MEMOIRE EN REPONSE A L'AVIS DE LA MRAE

EVALUATION ENVIRONNEMENTALE COMMUNE

DOSSIER DE REALISATION DE ZAC

Réalisation de la ZAC Ecoquartier Gare de Pantin – Quatre Chemins – Mise en compatibilité du PLUi d'Est Ensemble

Figure 10 : Plan-masse du scénario de projet retenu, 2023

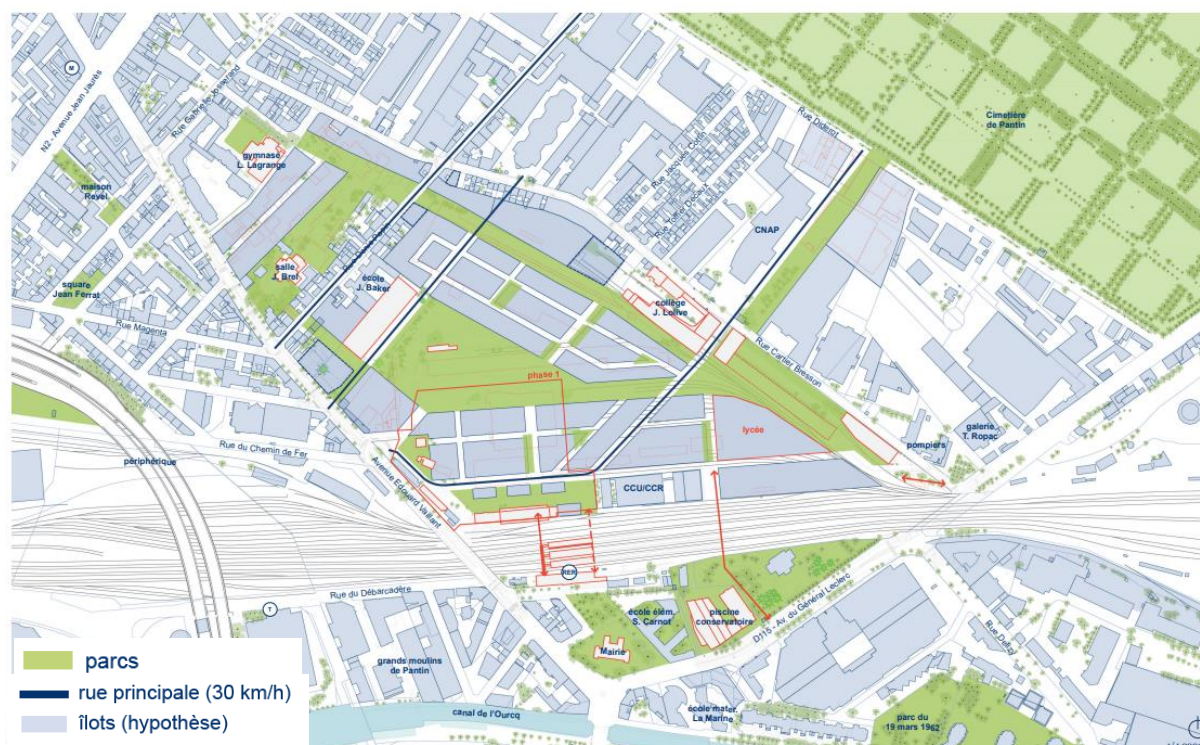
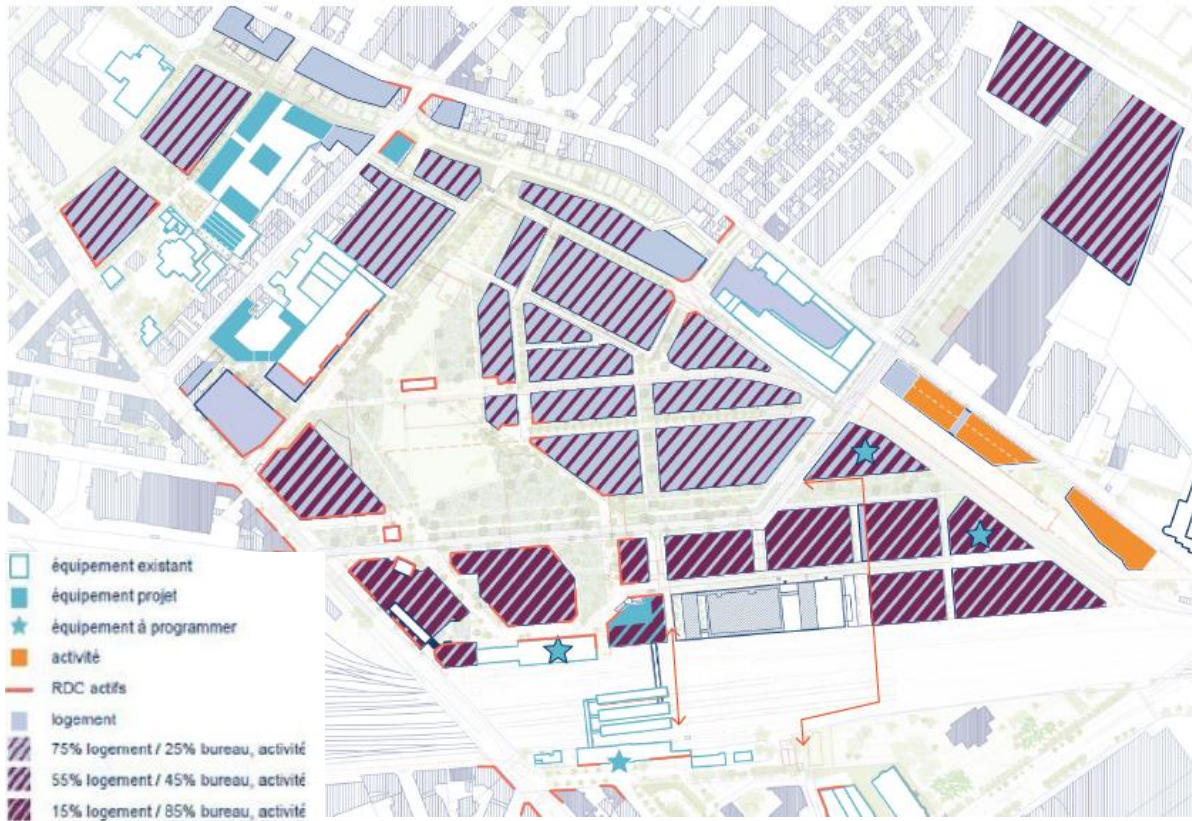
(3) L'Autorité environnementale recommande de mieux justifier les choix du projet, au regard des scénarios alternatifs examinés, en ce qui concerne les enjeux d'exposition des futurs habitants et usagers, tout particulièrement ceux du futur groupe scolaire, aux risques sanitaires liés aux pollutions des sols, de l'air et sonores.

Pour rappel, les plans-programmes des différents scénarii analysés dans la suite de ce rapport sont présentés ci-dessous :

Scénarii de projet (2021)	Projet retenu (2023)
Enjeux relatifs à l'exposition des futurs usagers aux pollutions des sols	<u>Scénario parc de la maison rouge :</u> - <i>Ecoles</i> : Des écoles non implantées sur des zones potentiellement polluées. - <i>Logements</i> : Des logements soumis à une pollution des sols identifiés. - <i>Parc</i> : Une partie des espaces verts à priori située sur des sols pollués. <u>Scénario parc-gare / Cartier-Bresson :</u> - <i>Ecoles</i> : Des écoles non implantées sur des zones potentiellement polluées. - <i>Logements</i> : Des logements soumis à une pollution des sols identifiés. - <i>Parc</i> : Une surface d'espaces verts concernée par une pollution des sols plus importante que dans le scénario parc de la maison rouge. <u>Scénario parc Jacques Kalisz :</u> - <i>Ecoles</i> : Des écoles non implantées sur des zones potentiellement polluées. - <i>Logements</i> : Des logements soumis à une pollution des sols identifiés. - <i>Parc</i> : Une surface d'espaces verts concernée par une pollution des sols plus importante que dans le scénario parc de la maison rouge. Un parc dont l'emplacement recoupe à priori une zone où du plomb est présent dans les sols - moins valorisable dans la logique d'évitement stricte même si un traitement est possible.	Remarques générales : - Pas de nouvelle construction sur le site BASOL identifié sur le périmètre (VETURA EX SCHWEPPE) - Implantation de bureaux et / ou d'activités, ainsi que d'un parc central sur les secteurs identifiés en tant que BASIAS - Présence d'une cuve enterrée sur un secteur n'accueillant pas de nouveaux bâtiments dans le cadre du projet - Ecoles : Les futurs groupes scolaires J. Lolive, H. Vaillant et J. Baker ne sont pas concernés par une pollution des sols identifiée (voir figures 12,13,14). - <i>Logements</i> : Le site étant une friche ferroviaire, il a fait l'objet de nombreuses activités industrielles, de ce fait, certains ilots de logement sont prévus sur d'ancien site BASIAS et plus particulièrement au nord du site. Les mesures de gestion des pollutions tiennent compte de ce passif et s'attachent à assurer la mise en compatibilité sanitaires vis-à-vis des usages projetés. - Parc : Implantation du parc central et de bâtiments tertiaires ou d'activités sur les points où des pollutions métalliques des sols et des eaux souterraines contaminées sont identifiées et seront donc à traiter

Enjeux relatifs à l'exposition des futurs usagers aux pollutions de l'air	<u>Scénario de la maison rouge :</u> - <i>Ecoles</i> : Des établissements sensibles comme les écoles (collège J. Lolive, lycée) soumis à une pollution de l'air du fait de la proximité avec des axes viaires associés à un trafic routier important (RD20, rue du Cartier Bresson) - <i>Logements</i> : Des logements implantés le long des voiries, soumises à une importante pollution de l'air	Les points de mesures réalisés dans le cadre de l'étude qualité de l'air de l'étude d'impact du projet révèlent que les principales sources de pollution de l'air sur le secteur se concentrent au niveau des axes viaires majeurs, tels que la RD20, la rue Cartier Bresson, et dans une moindre mesure le boulevard périphérique (figure 15). - Ecoles : De ce fait, les établissements sensibles et en particulier les groupes scolaires ont été placés en cœur d'ilots, afin

Figure 20 : Positions privilégiées pour minimiser l'impact acoustique -Source : Venathec

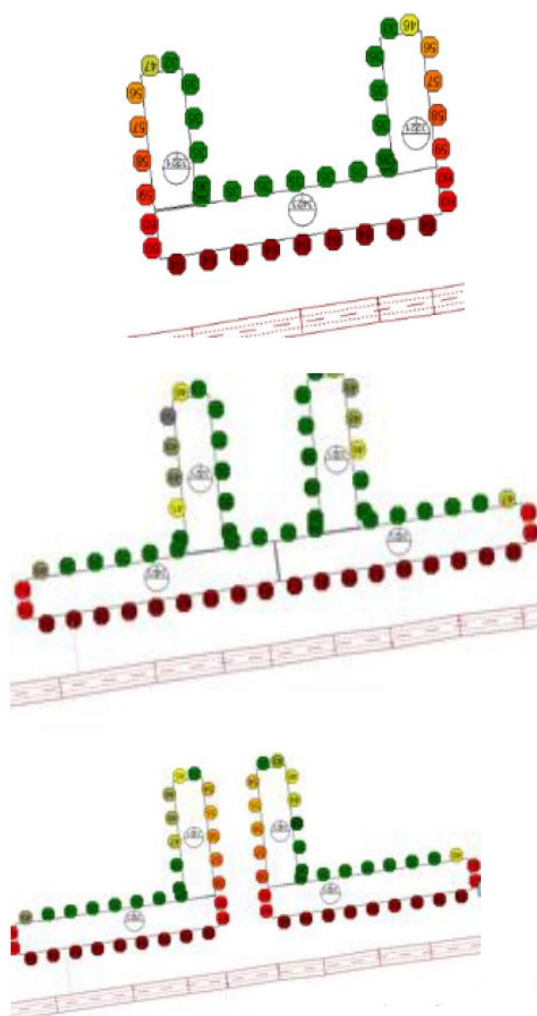
- prévoir dans le PLUi des mesures spécifiques d'orientation des logements situés en bord d'infrastructures de transport bruyantes pour permettre des pièces de vie calmes dans chacun d'entre eux ;

Pour diminuer les nuisances liées aux nouvelles voies traversant le site, celles-ci seront réglementées en « zones 30 » et zones 20. De plus, les logements exposés à ces nuisances devront être traversants afin d'avoir une façade donnant sur une zone calme. Eloigner les bâtiments des voies et réfléchir à des formes et orientations de bâtiments adaptés sont des mesures permettant également de limiter l'impact acoustique de la trame viaire sur les habitants.

Figure 21 : Cartographie des concentrations en dioxyde d'azote – Scénario 2035R

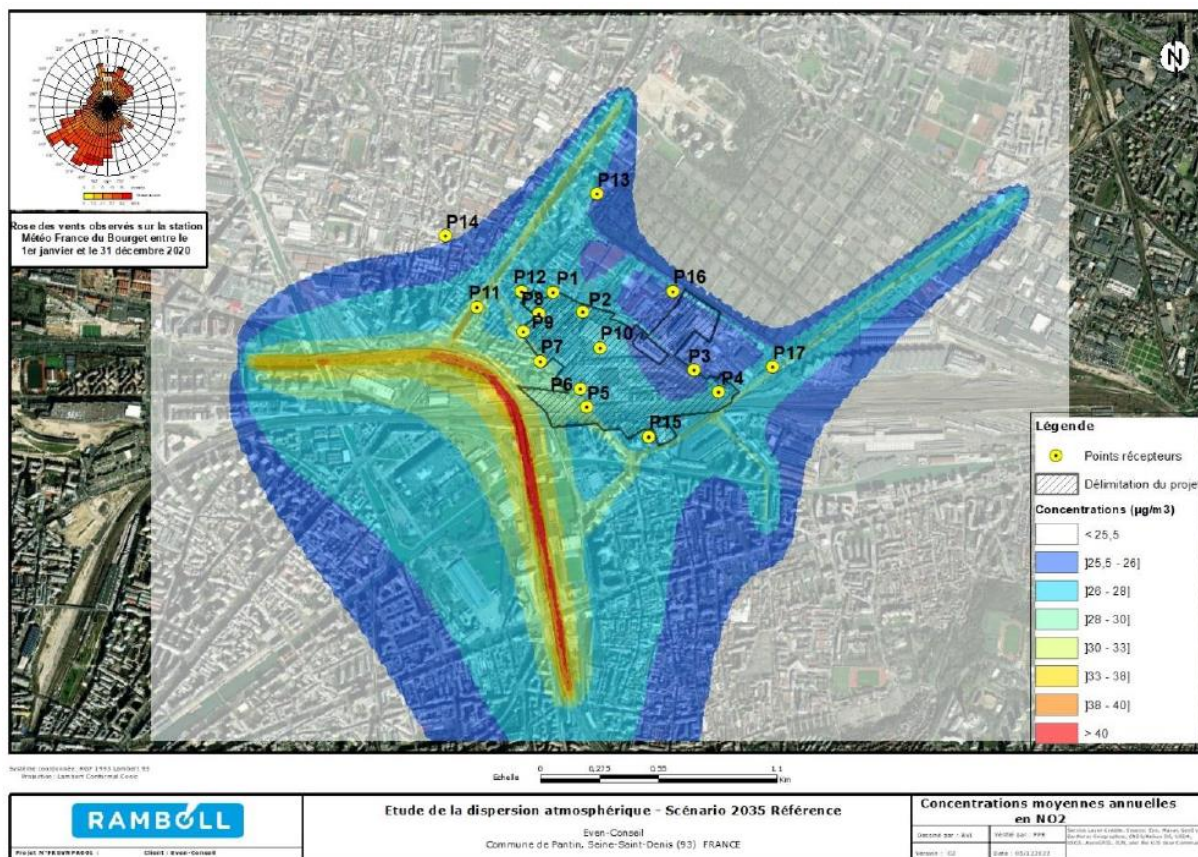
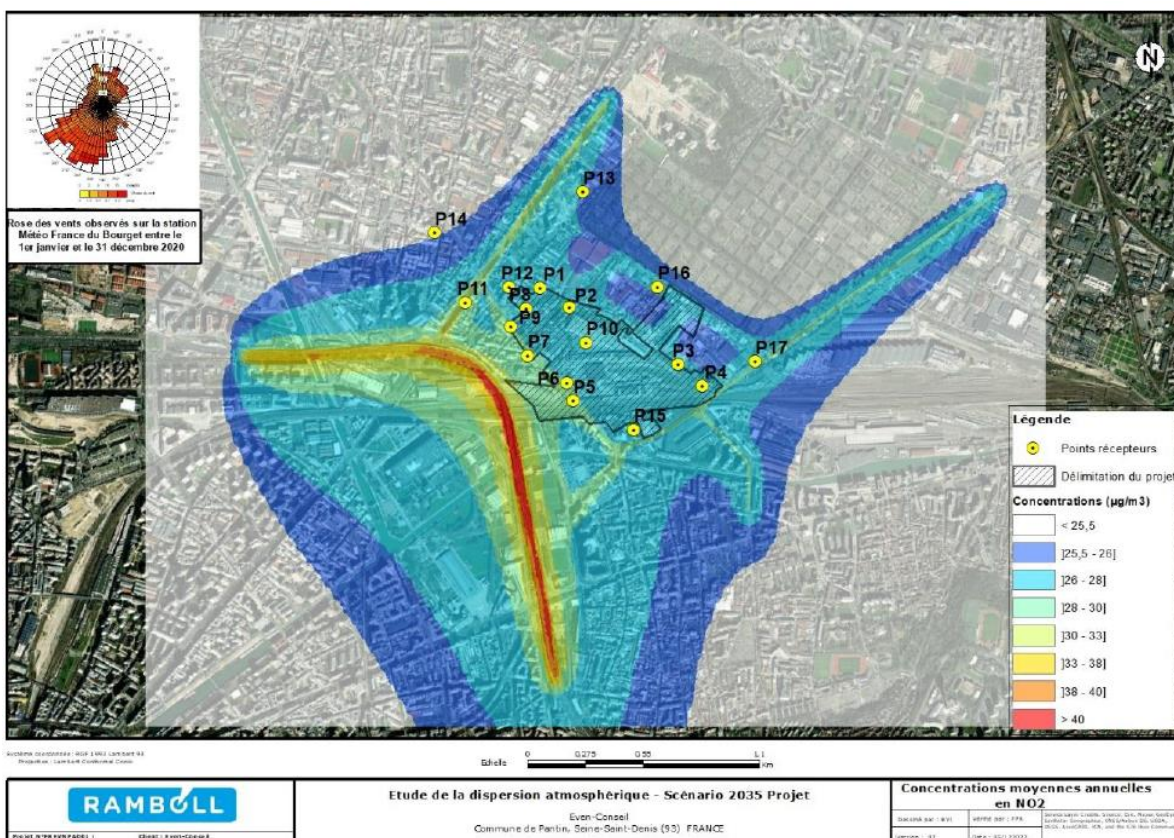
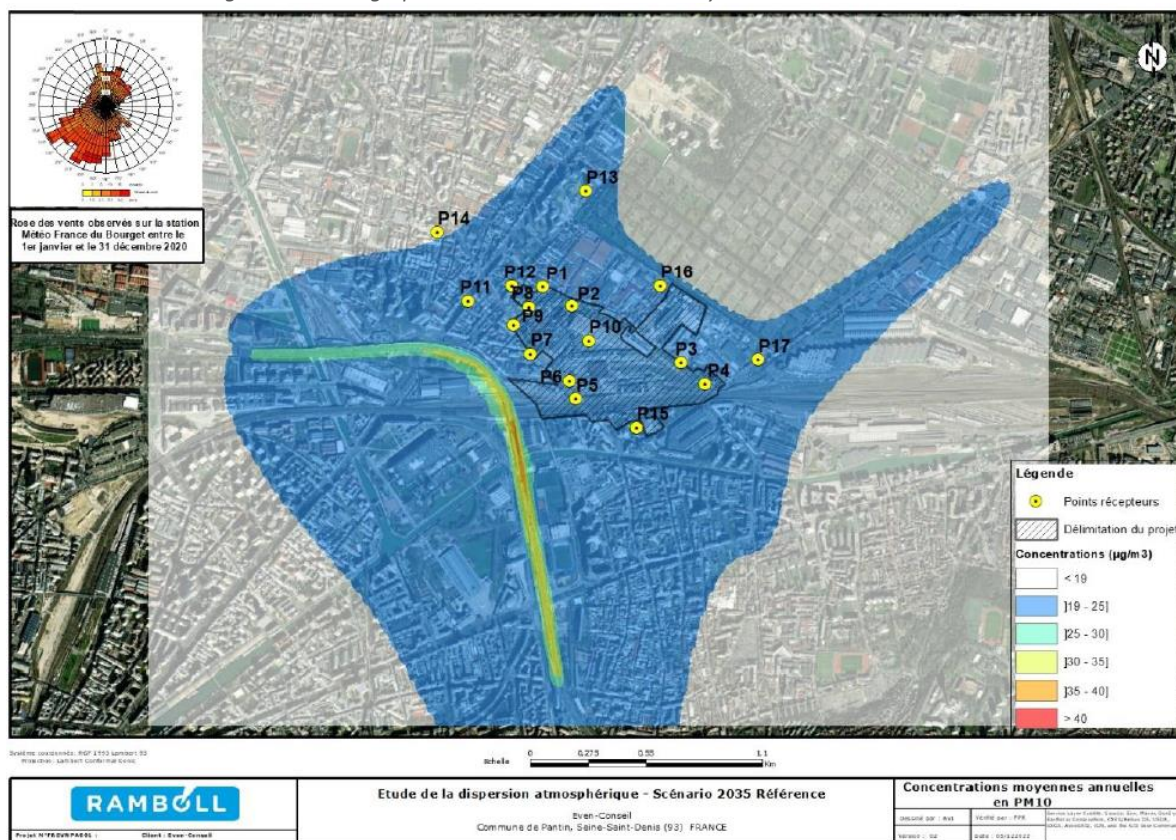
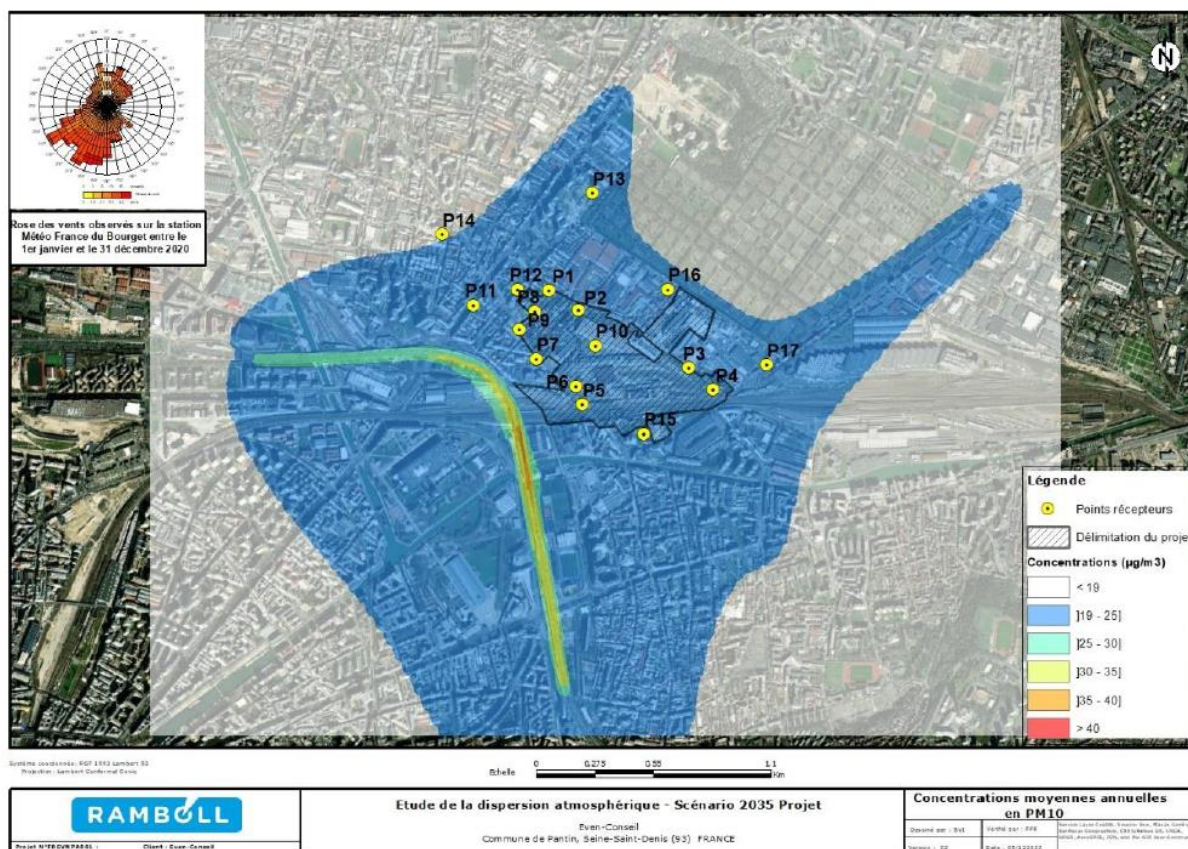
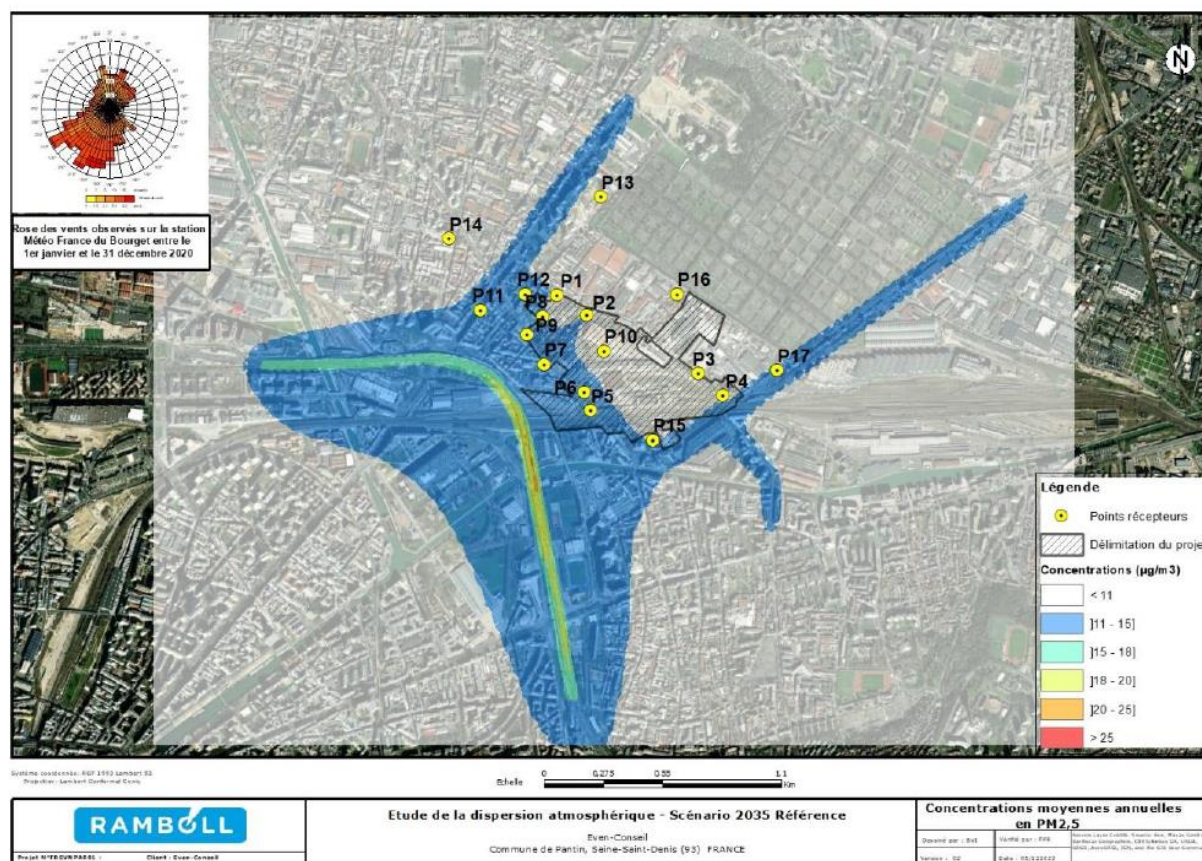
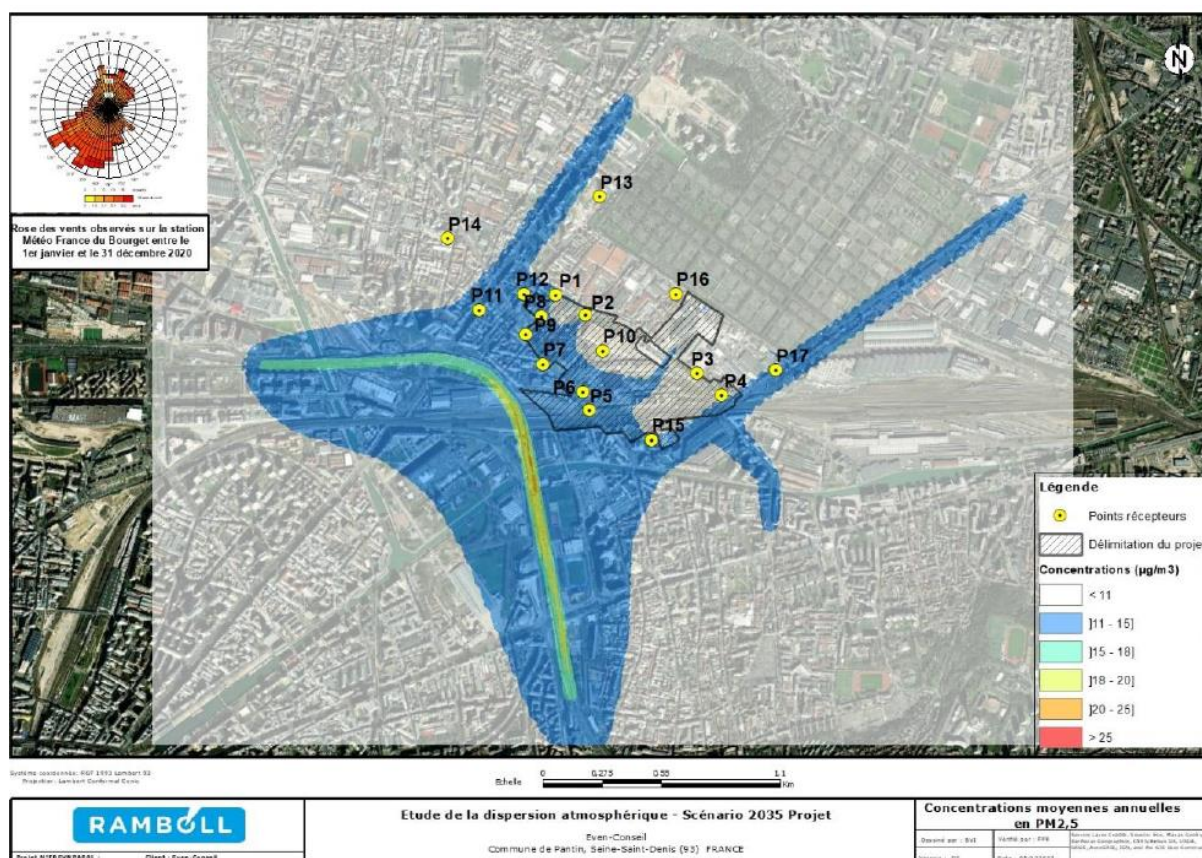
- retenir les valeurs-guides de l'OMS comme référence pour la prise en compte des effets du bruit sur la santé et définir en conséquence des mesures supplémentaires pour éviter ou, à défaut, réduire les incidences sanitaires du projet lié au bruit ;

En termes d'impact du projet sur l'exposition des populations situés au niveau des deux groupes scolaires prévus dans la programmation, il ressort des éléments fournis dans le chapitre 4.4 du rapport FREVNPA001-R2.2 en date du 07/12/22 que l'augmentation des concentrations en polluants atmosphériques restent faible et limitée avec la mise en place du projet. On note effectivement que ces groupes scolaires se trouvent dans des zones de faible impact, plus exactement entre les points P1 et P8 (cf. figures 10 à 17 du rapport, reproduites ci-après).

Figure 30 : Exemple d'études d'ensoleillement et d'enjeux bioclimatiques d'un lot de la ZAC

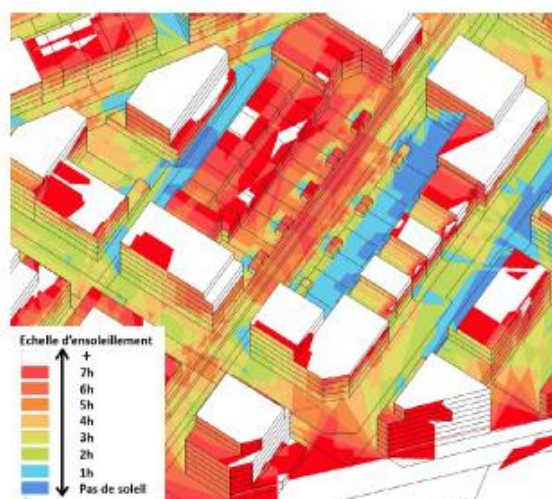
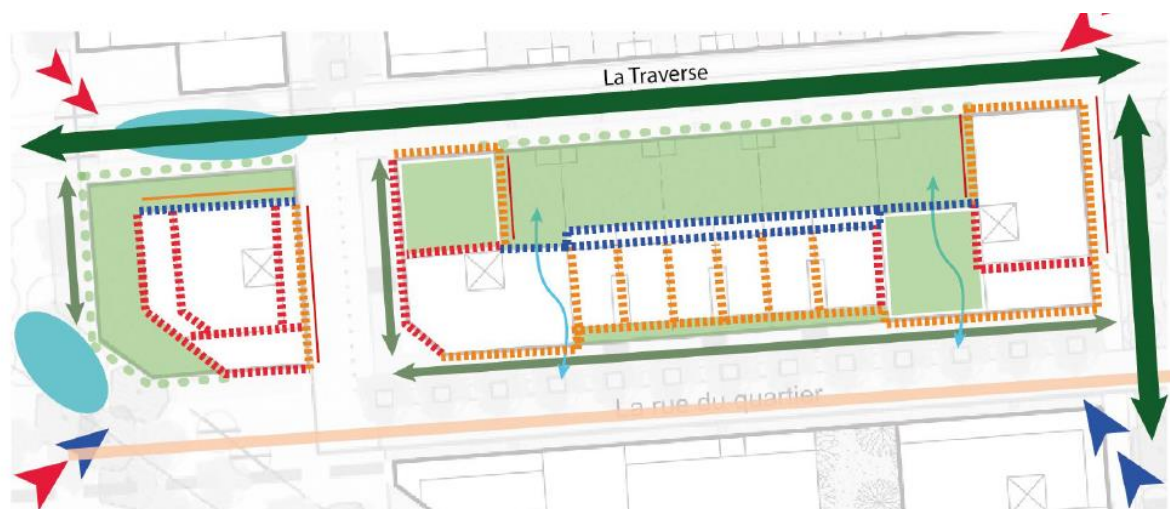
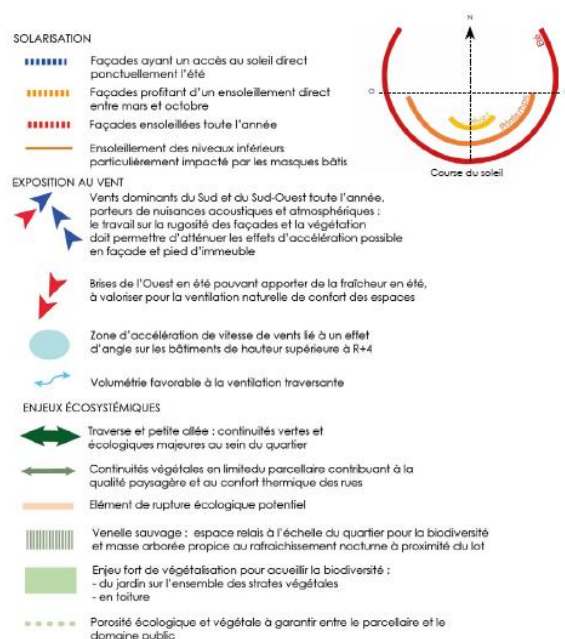
- de réaliser une étude des ombrages et de l'ensoleillement afin de justifier l'architecture bioclimatique du projet ;

A ce titre, une étude d'ensoleillement et d'ombres portées est réalisée pour l'ensemble des fiches de lots afin de s'assurer du niveau d'ensoleillement des futurs lots en période hivernale et estivale permettant ainsi de veiller à l'accès à la lumière pour le confort des futurs usagers en hiver ainsi qu'à l'exposition au soleil en période estivale. Ces études s'intègrent dans une prise en considération plus globale de l'ensemble des enjeux bioclimatiques pour la réalisation des fiches de lots.
